Kenmerk
DMS2019-0033743

Zaaknummer
WN2018-009109

Watervergunning

voor het aanpassen van de waterhuishouding in verband met project Zuidasdok rond de A10 aan de zuidkant van Amsterdam.

Het aanleggen van 136.461 m² nieuwe verharding

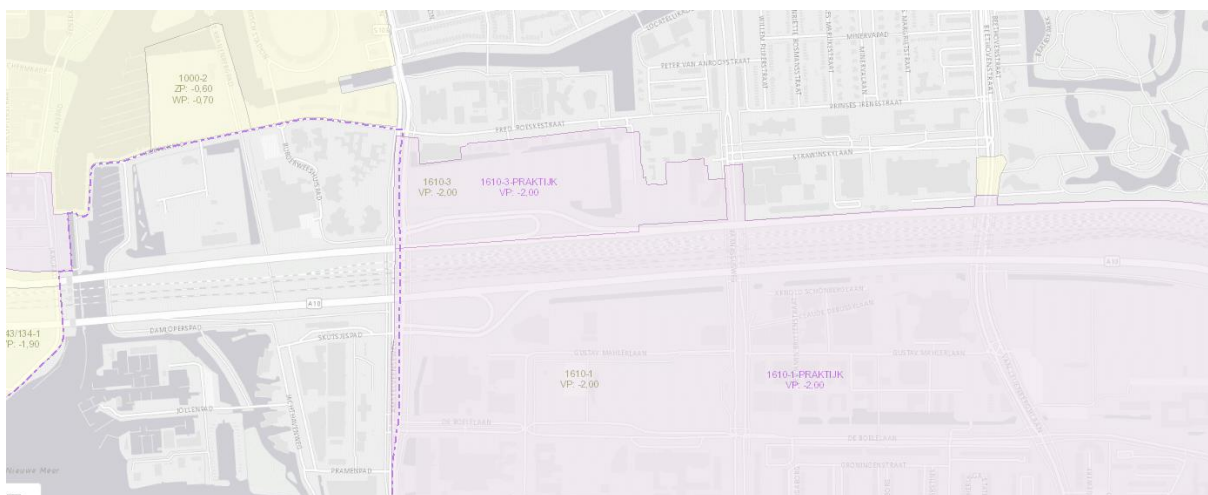
Uit de tekeningen die onderdeel uitmaken van de vergunning wordt ons niet duidelijk waar deze nieuwe verharding gaat komen. Er wordt met rood gearceerd veel ruimte aangeduid als “vervallen”. Het lijkt erop dat Zuidplus zich hier rijk rekent. Veel verharding komt immers terug, als busstation, tramhaltes, uitbreiding spoor 5 en 6. In de Beethovenstraat is helemaal onduidelijk waarom daar verharding zou verdwijnen. Daarmee is ook onduidelijk hoeveel extra oppervlaktewater eigenlijk nodig is. Graag zien wij explicitering van de berekening, ook waar 10% en waar 15% compensatie geldt, in de vergunning vermeld.

De vergunninghouder mag alleen de verharding aanleggen, zoals aangegeven op de tekeningen, en kan zich dus niet ‘rijk rekenen’. Zuidplus merkt in een reactie op dat perronoverkappingen met een groen dak worden aangelegd, dat snelwegverharding verdwijnt als gevolg van de aanleg van de tunnel en dat ter plaatse van de Beethovenstraat er een groenstrook komt tussen de rijbanen. Vandaar dat er verharding verdwijnt en in de waterbalans geldt als afname verhard oppervlak.

Voor de meeste gebieden/polders in AGV-gebied geldt dat voor nieuw verhard oppervlak 10% van dat verharde oppervlak aan compensatiewater gegraven moet worden: De norm van 15% aan wateroppervlak geldt alleen voor

- Het gebied dat bij de Rijnlandboezem (beheergebied HHR) hoort, hier met een paars stippelijntje begrenst
- De Binnendijkse Buitenveldertpolder (paars, met peil -2.00 m-NAP)
-
